Fietsknelpunten Buitenhof

24 mei 2026

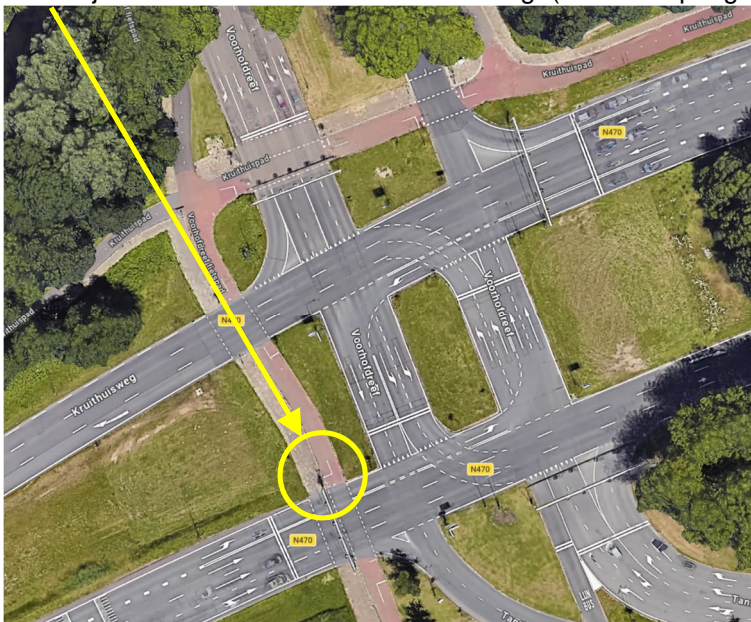
Fietsstrook langs Buitenhofdreef voelt onveilig door hoge snelheid auto's

Wachttijdindicator Buitenhofdreef-Kruithuisweg: (Deze verspringt 1 à 2 keer en slaat deel van lichtjes over. Dit is zo nauwelijks bruikbaar)

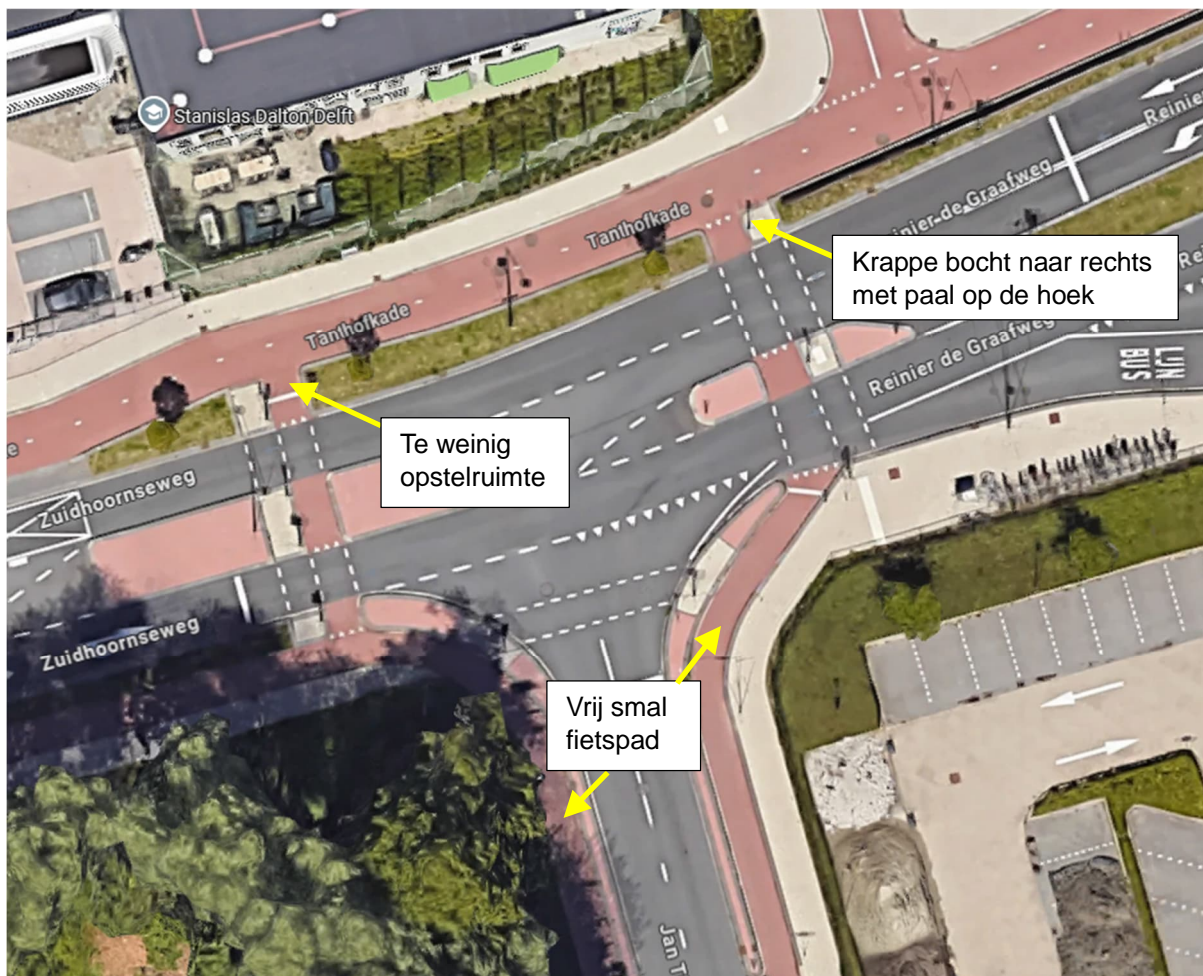
Wachttijdindicator Voorhofdreef-Kruithuisweg: (Deze verspringt onduidelijk en is zo niet bruikbaar)

Fietsroute op Bakkerenpad is slecht aangegeven. Linker foto: geen fietspadbord bij Van der Slootsingel; Middelste foto: Correct bord met doodlopende weg met uitzondering van fietsers bij Van der Kamlaan; Rechter foto: misleidend bord met voetgangers (dat slaat op het voetpad rechts van het bord) bij de Wilhelminalaan.

De hele route is betegeld met vaag rode tegels, maar dat is slecht te zien.
